**Avis délibéré en date du 6 juin 2019
de la Mission régionale d'autorité environnementale d'Île-de-France
sur le projet de parc photovoltaïque situé à Grandpuits-Bailly-Carrois
et Aubepierre-Ozouer-le-Repos (Seine-et-Marne)**

Synthèse de l'avis

Illustration 2: Plan masse du parc photovoltaïque (source : étude d'impact, page 161, annotations : DRIIE)

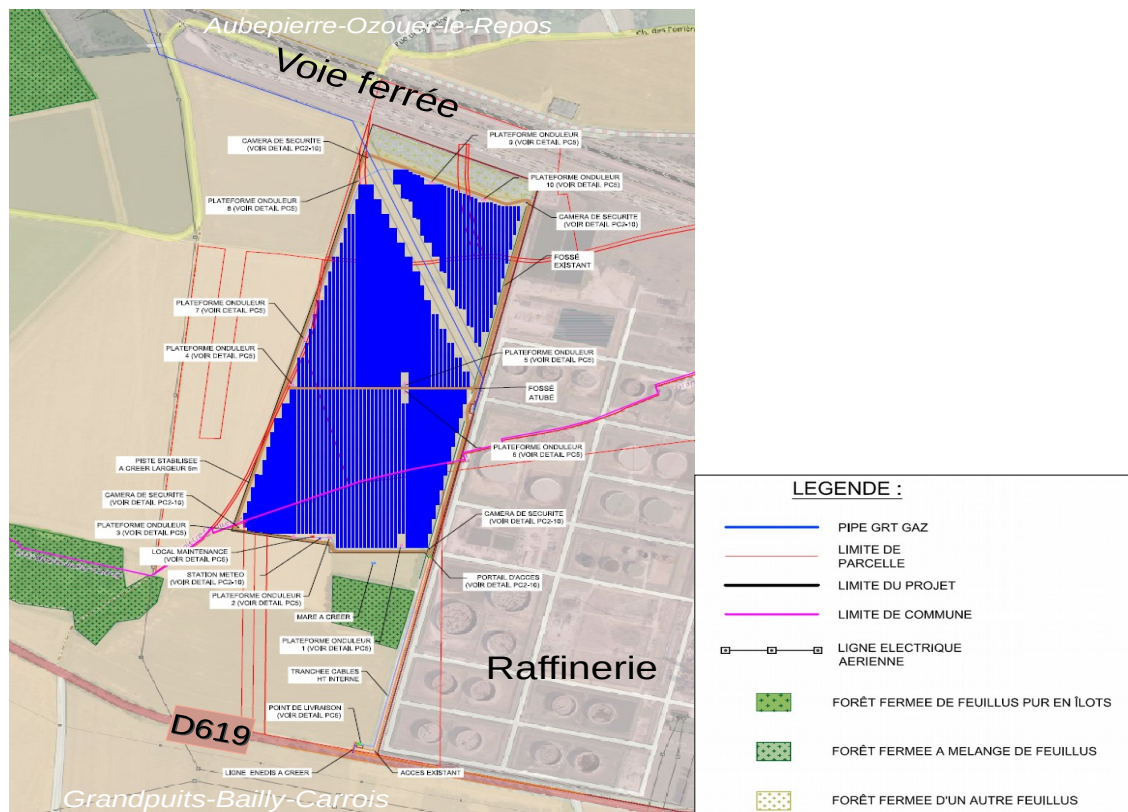
Le projet s'implante sur un terrain d'emprise de 30,3 hectares⁶ en bordure occidentale de la raffinerie de Grandpuits, située à une cinquantaine de kilomètres à l'est de Paris dans le département de Seine-et-Marne (cf. Illustration 1). Le site est bordé à l'est par la raffinerie, au sud par un bosquet d'arbres et des champs puis par la route départementale 619, à l'ouest par des champs

et au nord par une haie arbustive de 40 mètres de large puis par une voie ferrée (cf. Illustration 2).

Illustration 3: Situation du projet au regard de la carte de destination du SDRIF (source : SDRIF ; annotations : DRIEE)

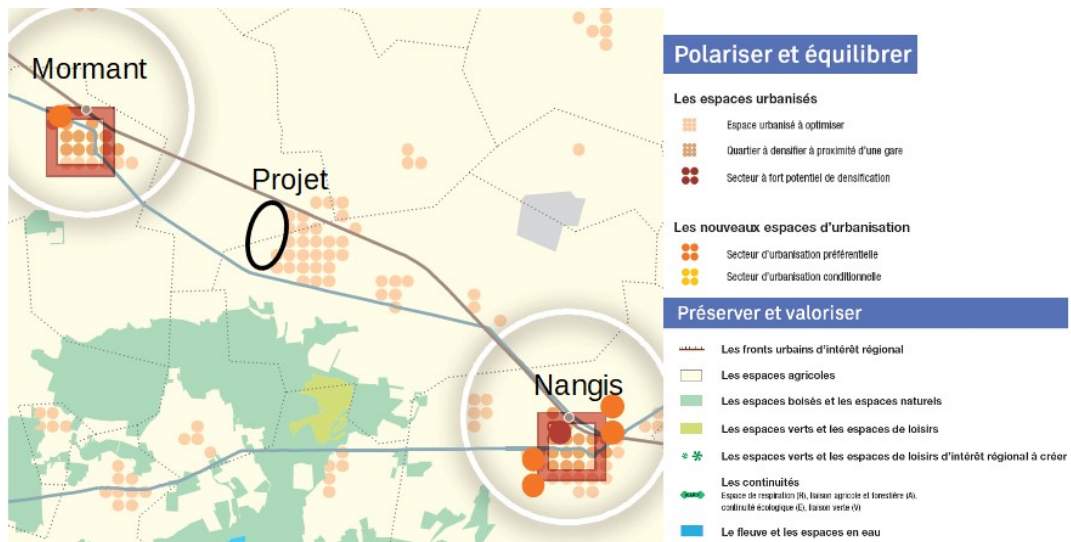
S'agissant de l'usage des sols, l'étude d'impact ne précise pas la situation du projet au regard de la carte de destination du schéma directeur de la région d'Île-de-France (SDRIF). La MRAe informe que le site est considéré comme un espace agricole, en bordure d'un espace urbanisé à optimiser correspondant à la raffinerie (cf. Illustration 3).
